Comune di Rieti

DELIBERAZIONE DEL CONSIGLIO COMUNALE

n. 15 del 15/04/2021

OGGETTO: ZONA URBANISTICA C2 COMPENSORIO N. 3 - ART. 31 N.T.A. DEL P.R.G. COSI' - COME MODIFICATO ED INTEGRATO DAL CAP. 5.2 PUNTO 6 D.G.R. 347/2012 _ PIANO QUADRO PER LA SUDDIVISIONE IN SUB COMPENSORI CON INDIVIDUAZIONE DELLA VIABILITÀ PRINCIPALE, DEGLI STANDARDS URBANISTICI E DELLE ZONE DI EDIFICAZIONE RESIDENZIALE.

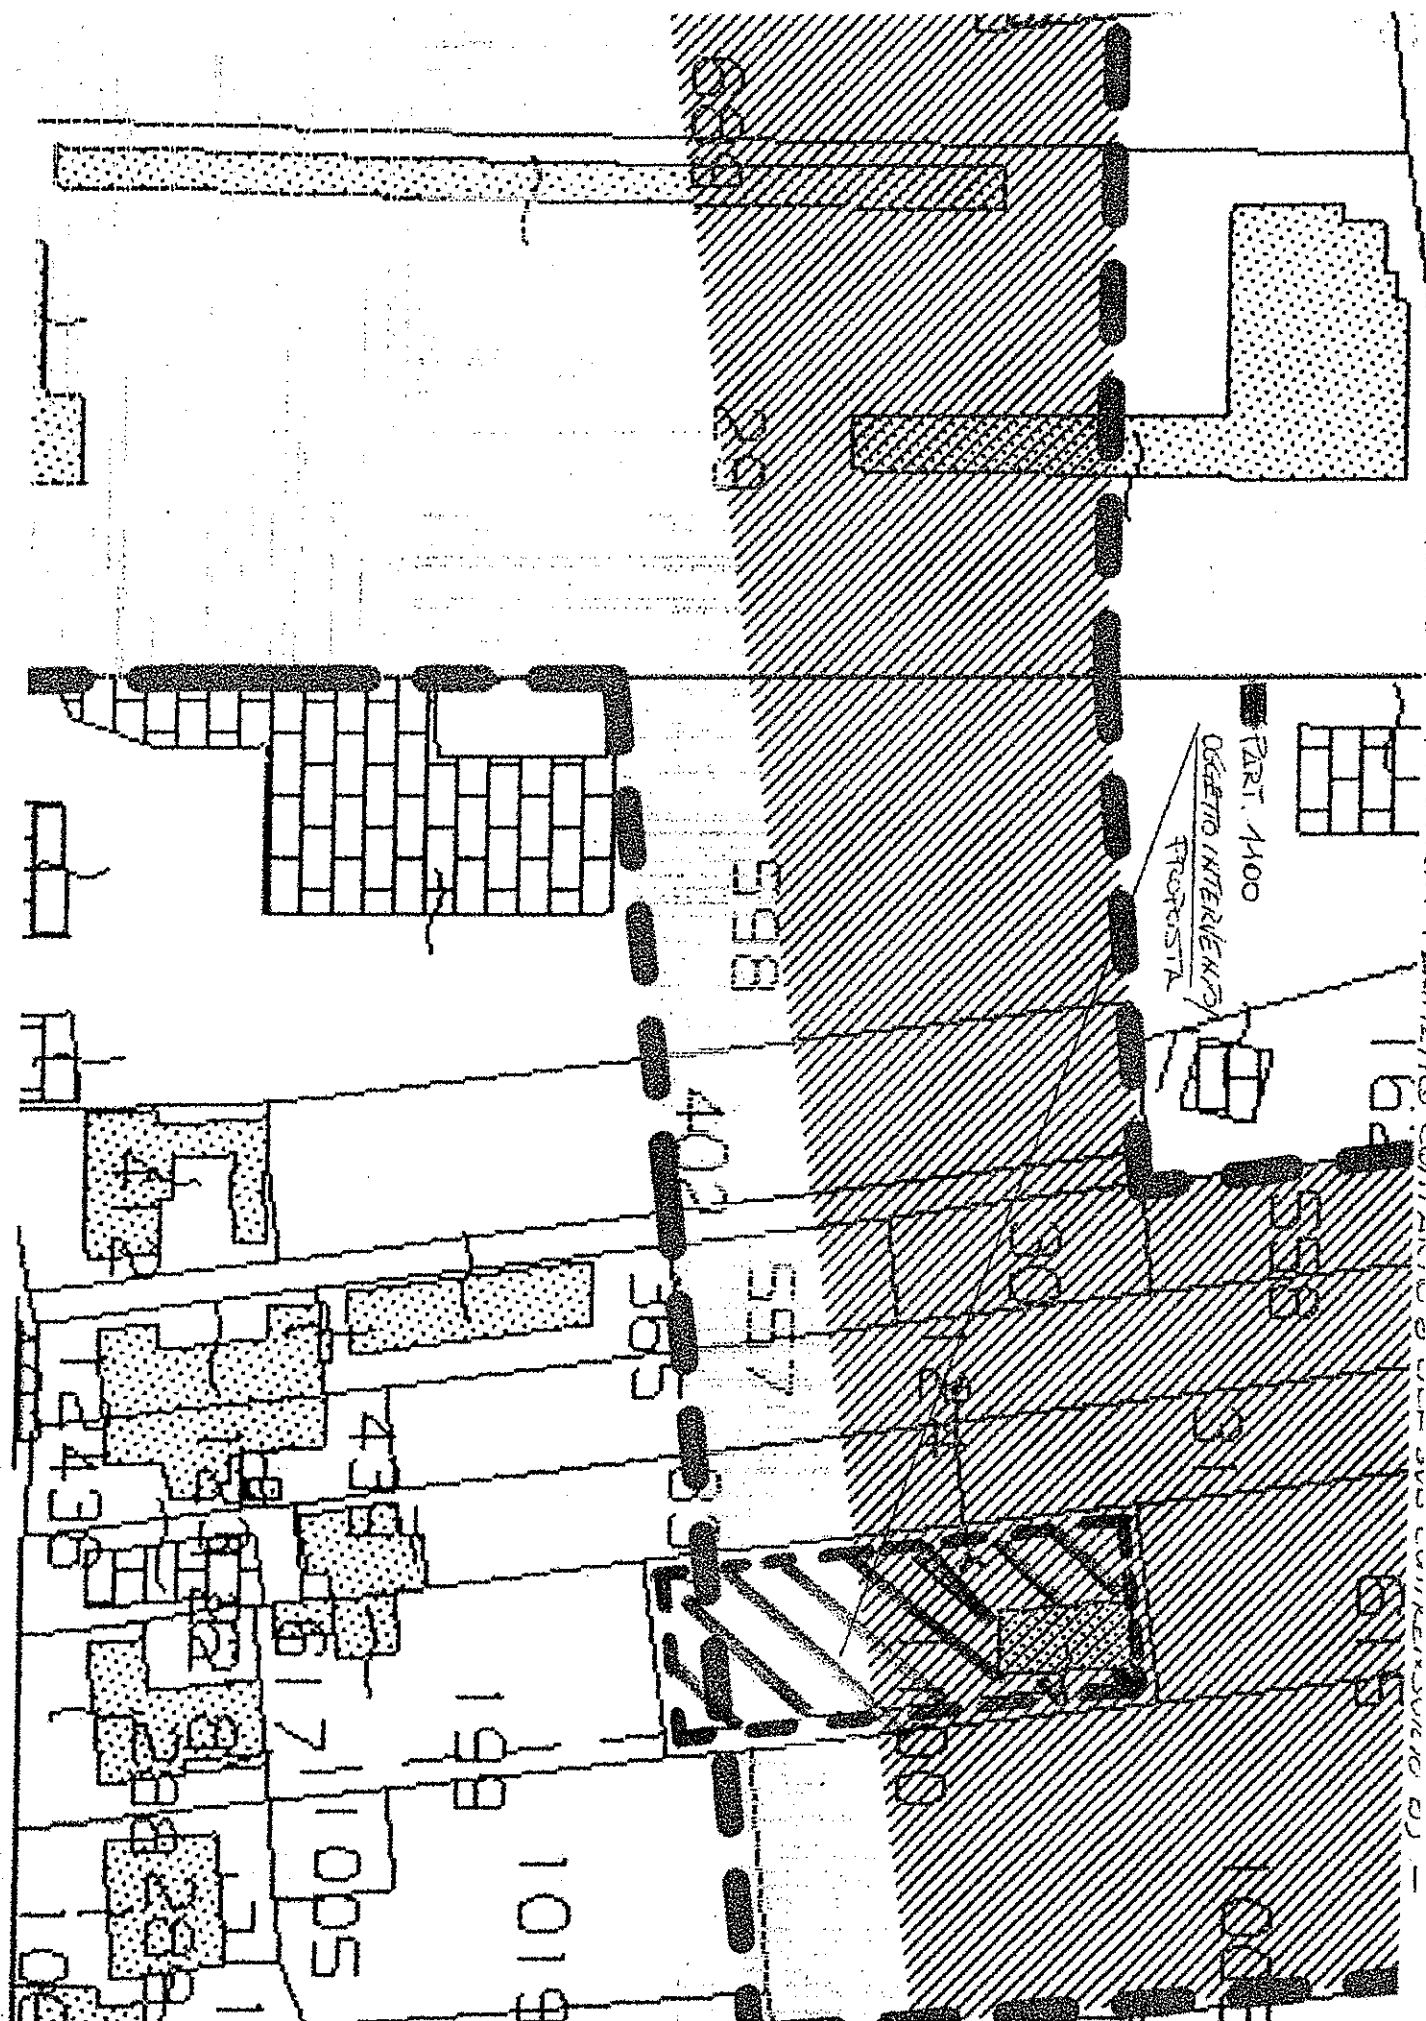
l'uscita della "parte" di particella delimitata dal Comparto 8 del sub-comprensorio B), mediante la modifica del perimetro, per inserirla "intera" nel Comparto sub-comprensorio A) Nuclei edificati di cui, inoltre, fa già parte ulteriore proprietà (vedi visura catastale allegata) della scrivente.

La sopraindicata richiesta è finalizzata alla modifica del perimetro del sub-comprensorio A estendendolo a tutta la p.lla 1100 di proprietà dei richiedenti.

Tale proposta appare perciò pienamente condivisibile pertanto la porzione di terreni indicati nella planimetria allegata saranno collocati nel sub comprensorio A.

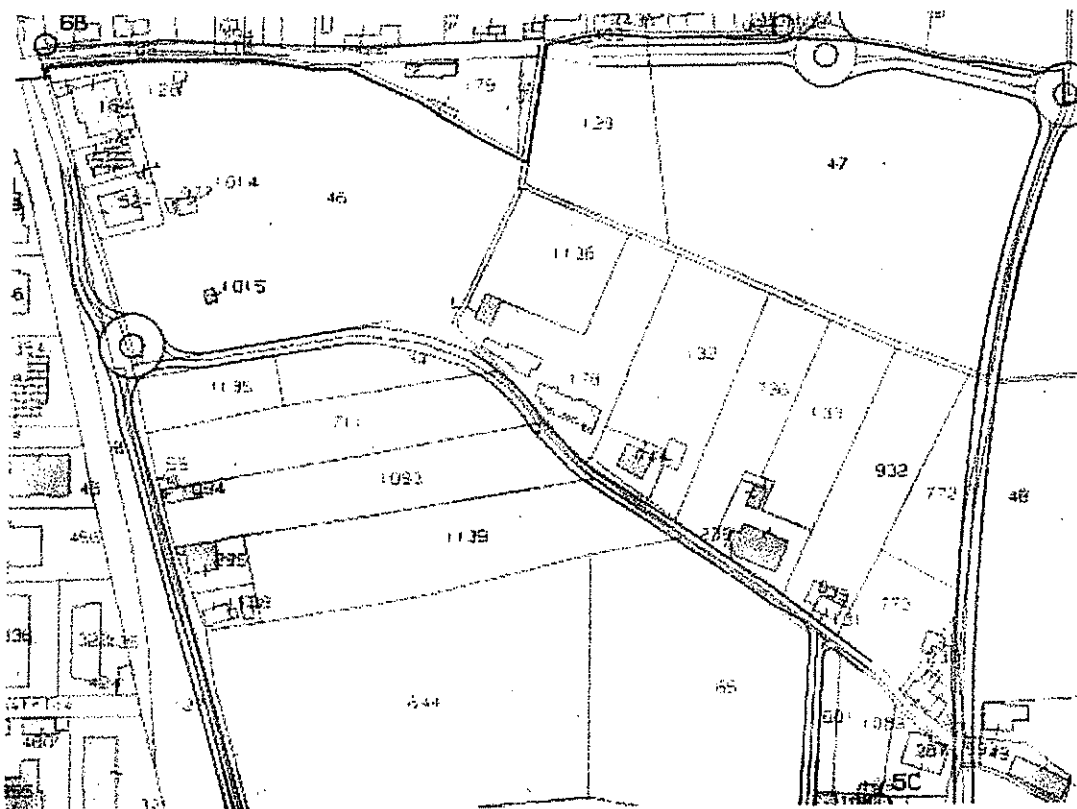
-la nuova rete viaria prevede la realizzazione di un rotatoria e di un nuovo tratto di strada, entrambi a ridosso della proprietà; la distanza dall'abitazione esistente è praticamente meno di ml 25,00 circa e sarà meno di ml 10.00 dall'ipotesi di ampliamento in corso di progettazione (legge "RIGENERAZIONE URBANA")

Tutto ciò premesso e considerato la sottoscritta tenuto conto anche delle necessità di sviluppo edilizio della zona propone di adeguare il piano prevedendo l'eliminazione del suddetto tratto di strada e della relativa rotatoria, come di seguito graficizzato, atteso che tale soluzione non andrebbe a modificare sostanzialmente le ipotesi progettuali del piano di sviluppo né la viabilità interna del nuovo quartiere:

PROPOSTA DI MODIFICA AL PIANO QUADRO

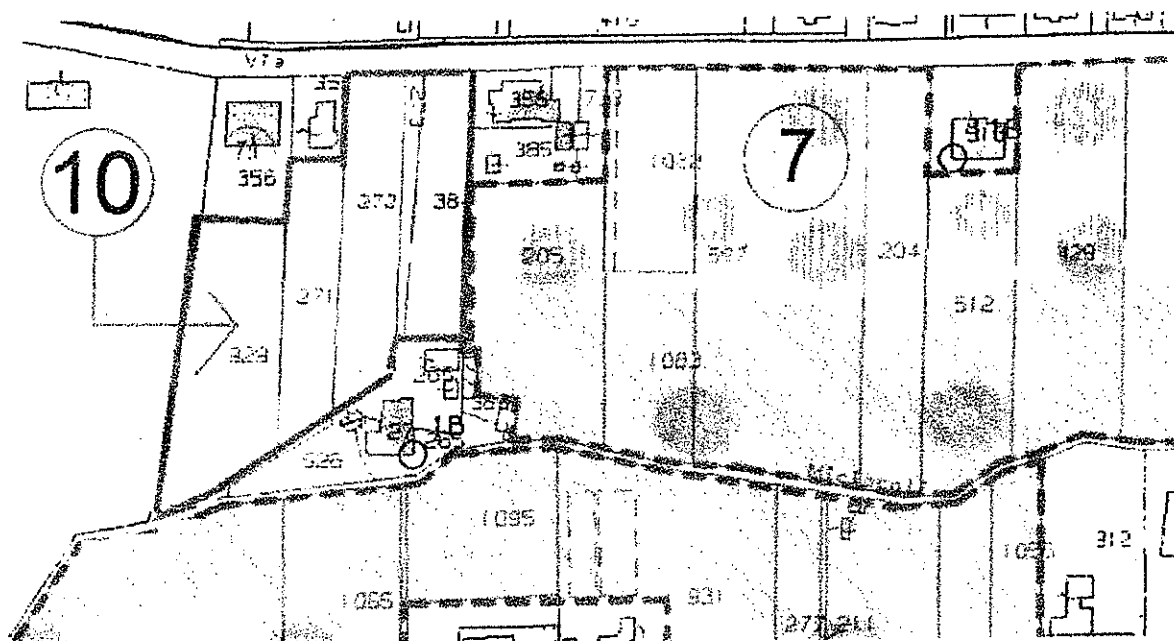
Tutto ciò premesso si richiede all'amministrazione di inserire i terreni individuati catastalmente al foglio 76 part. 271 e part. 929, nel sub comprensorio B, possibilmente inquadrati in un nuovo comparto, essendo terreni ineditati ed avendo mantenuta inalterata l'intera potenzialità edificatoria individuata dall'indice di utilizzazione territoriale di sottozona pari a 0.14 mq/mq (al netto della superficie preesistente nell'intero comprensorio).

Si richiede conseguentemente di modificare la viabilità ipotizzata, che attraversa i lotti in questione, che impedisce di fatto di utilizzare i terreni ai fini edificatori.

In proposito si rammenta che la modifica alla viabilità richiesta, risulta in coerenza con quanto previsto dallo stesso piano regolatore. Infatti, in merito alla viabilità viene prescritto all'art. 31, punto 4, lettera b), che la viabilità veicolare, all'interno dei sub comprensori, dovrà essere definita dallo strumento attuativo e DOVRA' AVERE SOLTANTO FUNZIONI LOCALI, CON TRONCHI DI PENETRAZIONE A FONDO CIECO.

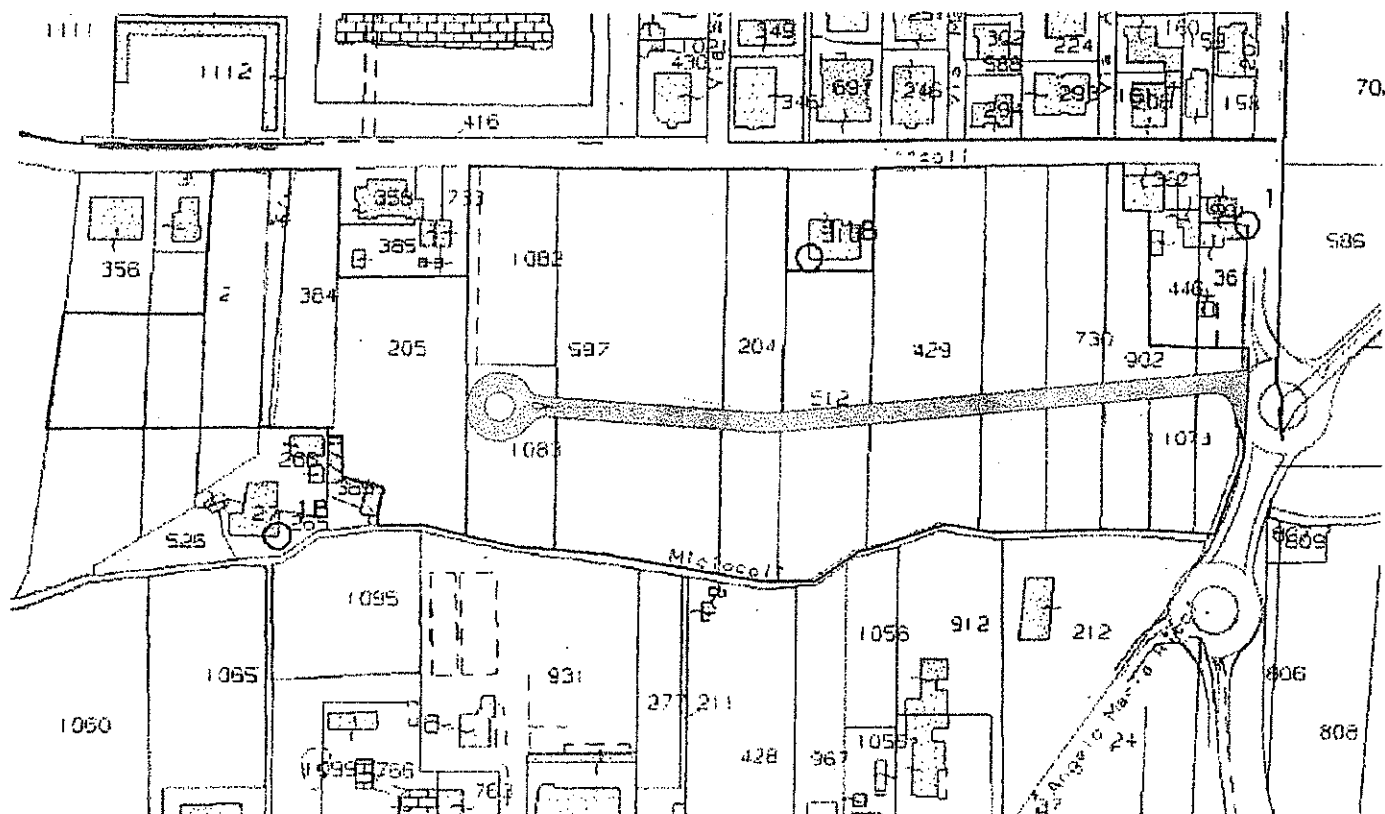
Ritengono di dover avanzare alcune proposte di modifiche relative alla viabilità ed alla perimetrazione del comparto edificabile, rilevando le seguenti criticità:

Quanto sopra per una migliore individuazione delle proposte, è stato graficizzato nello stralcio planimetrico che si allega in calce.

VARIAZIONE DEL PIANO QUADRO SUGGERITA DALLO SCRIVENTE particella 692 - COMPARTO 3

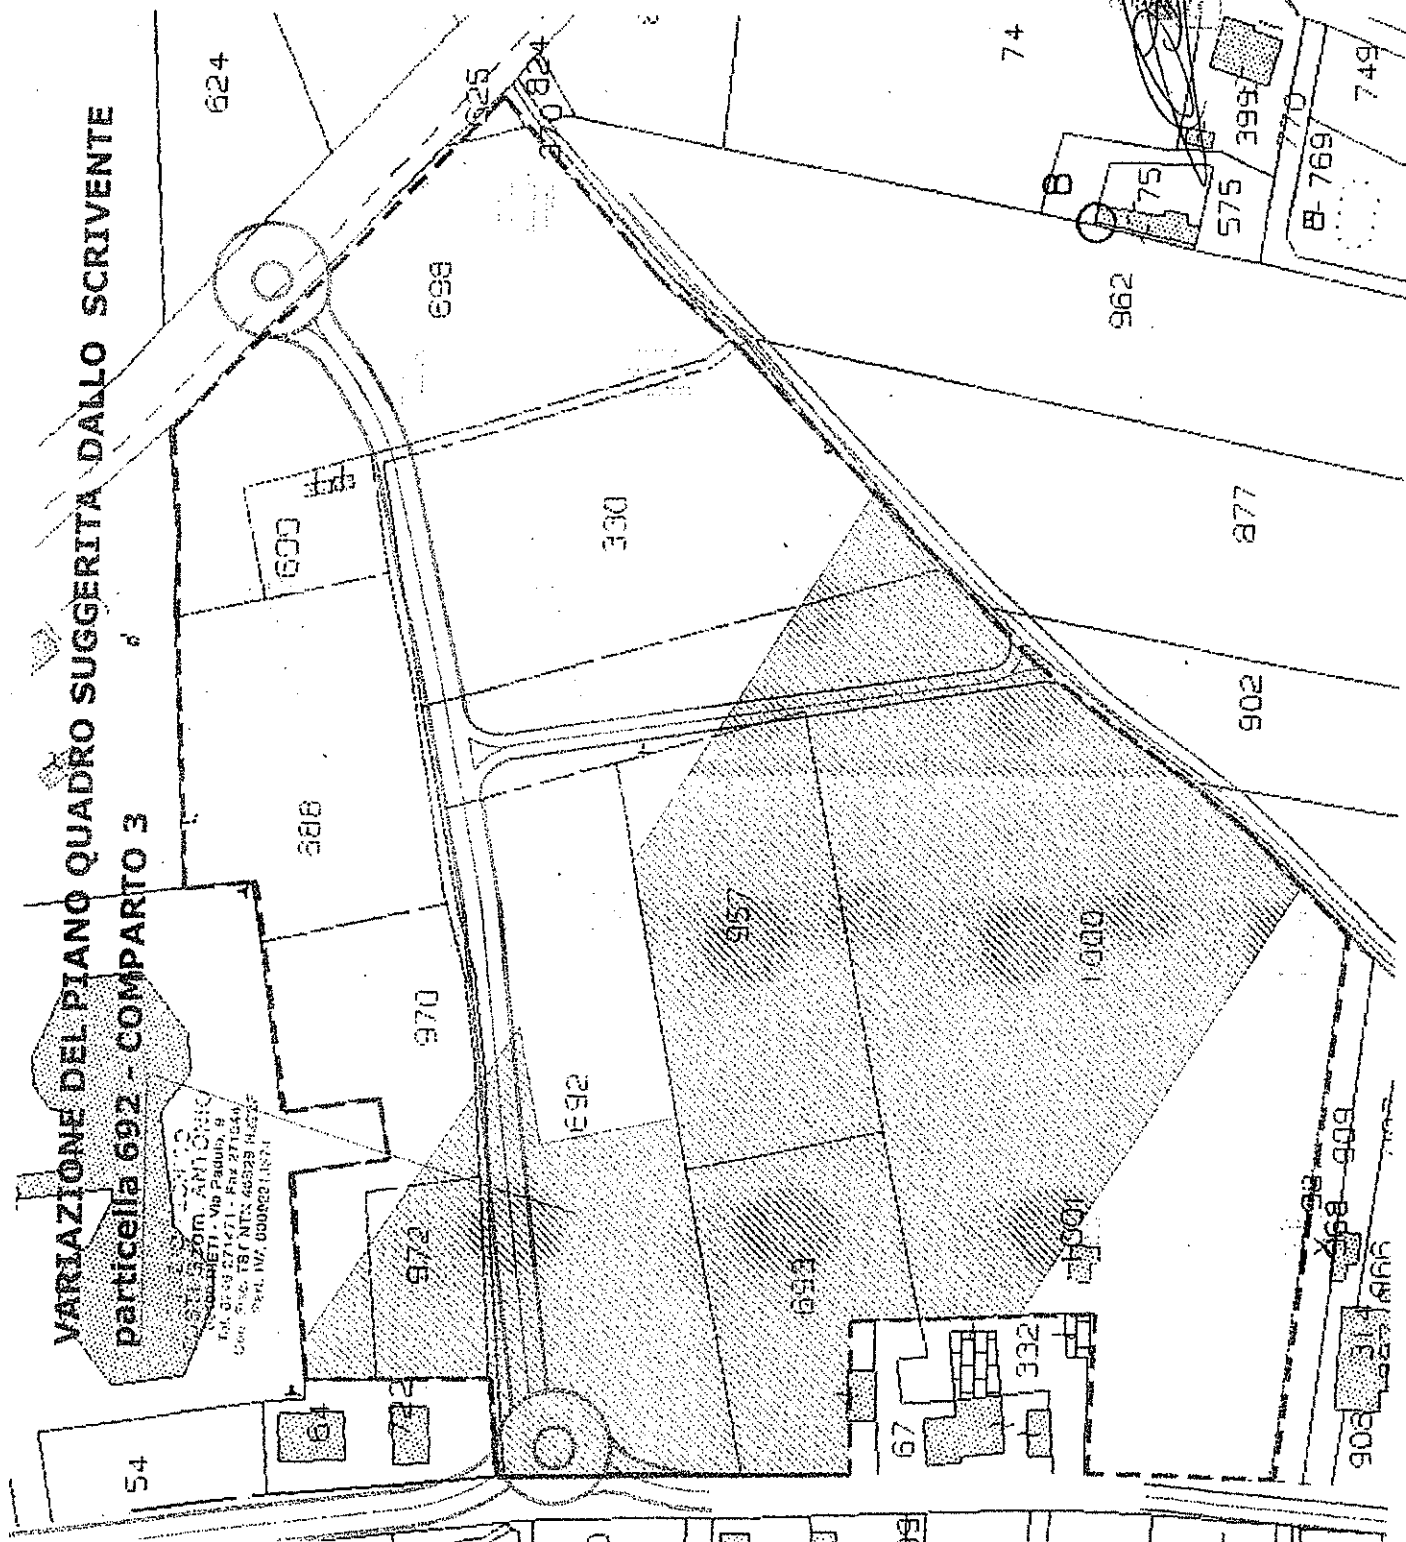
Il sottoscritto **MANCINI STEFANO**, codice fiscale MNC SFN 71T09 H501X, nato a Roma il 09.12.1971, e residente a Rieti nella Piazza Delle Repubblica n. 8, in qualità di proprietario del terreno sito a Rieti lungo la via Angelo Maria Ricci e distinto in Catasto Terreni del Comune di Rieti al **Foglio 77 Particella 692**, di cui agli allegati Planimetria e Visura Catastale, avendo preso visione del Piano da Voi Pubblicato sul sito Comunale, con la presente chiede che la S.V. possa prendere in esame un mio suggerimento relativo alla distribuzione e configurazione degli spazi da destinare alla costruzione e da cedere gratuitamente al Comune.

PIANO QUADRO DELLA ZONA C - SOTTOZONA C 2 - COMPENSORIO 3 - NORD STAZIONE FS - COMPARTO 6
ESTRATTO TAV. 16 - PROPOSTA MODIFICA AREA OGGETTO DI INTERVENTO -

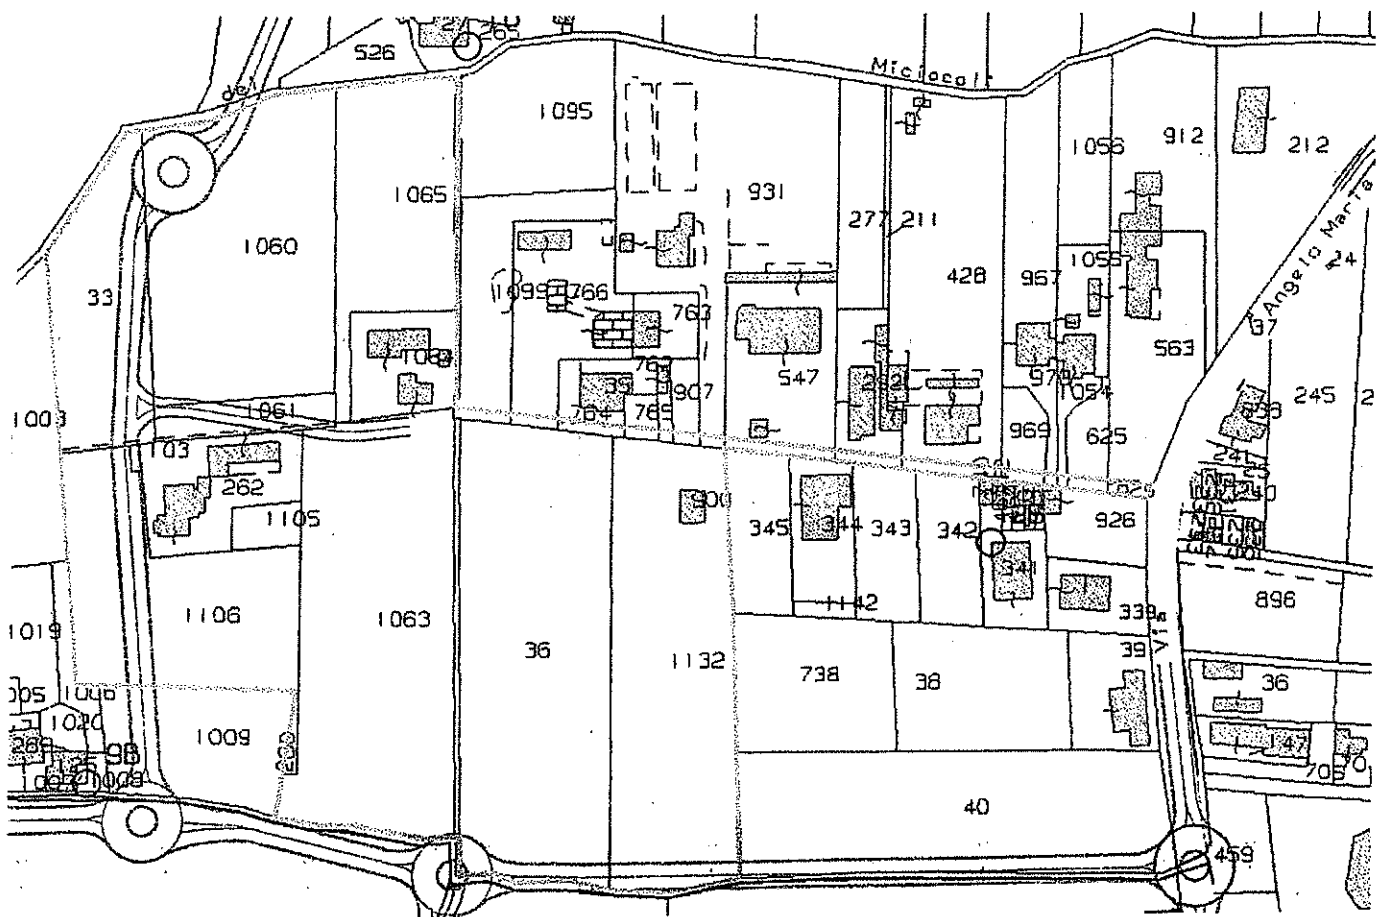
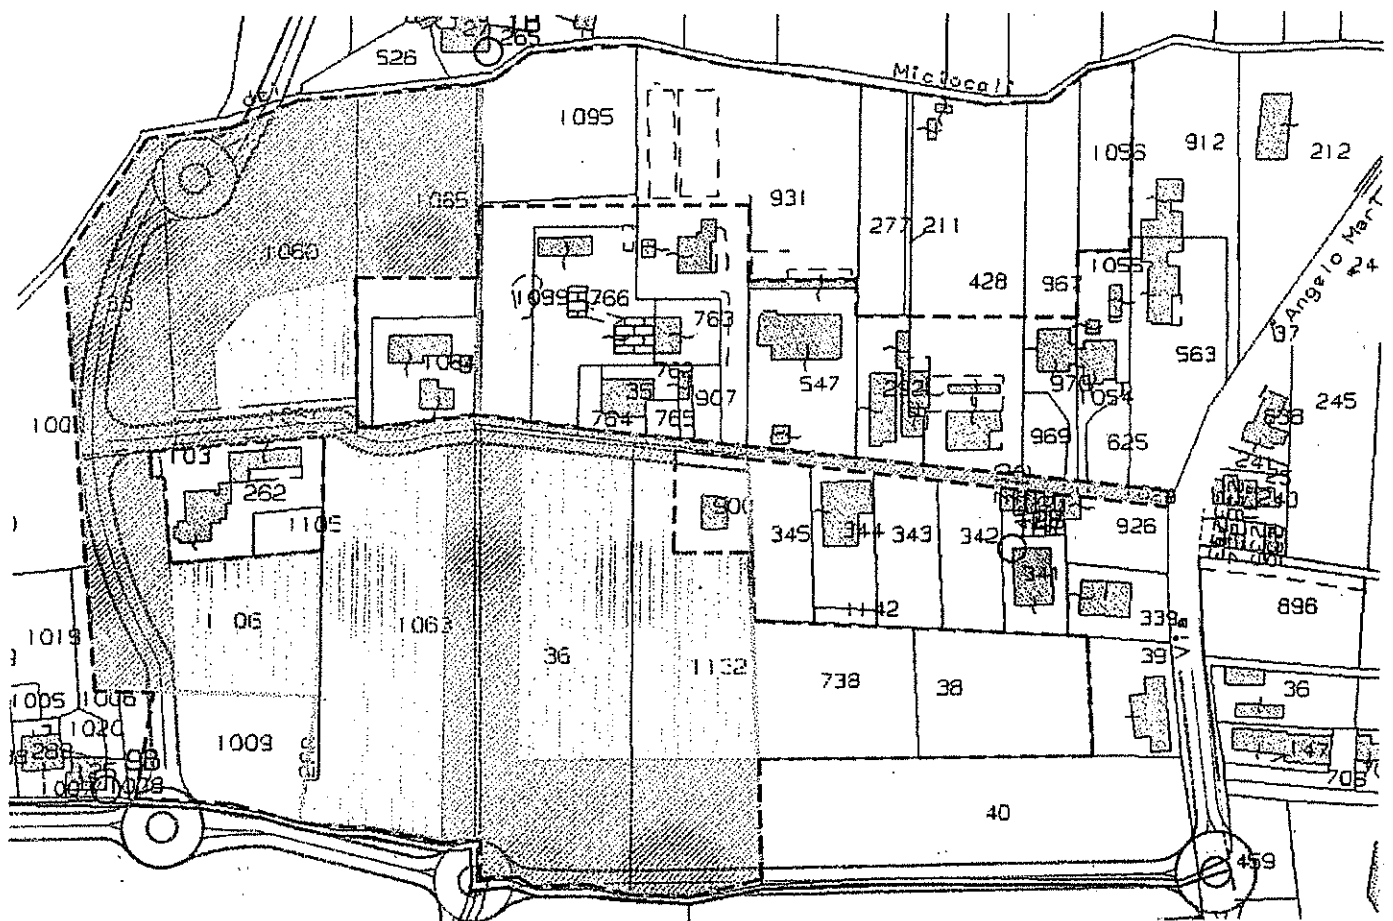
PIANO QUADRO DELLA ZONA C - SOTTOZONA C 2 - COMPENSORIO 3 - NORD STAZIONE FS - COMPARTO 6
ESTRATTO TAV. 16 scala 1 : 1.000

PIANO QUADRO DELLA ZONA C - SOTTOZONA C 2 - COMPENSORIO 3 - NORD STAZIONE FS - COMPARTO 6
ESTRATTO TAV. 16 - PERIMETRAZIONE AREA OGGETTO DI INTERVENTO -
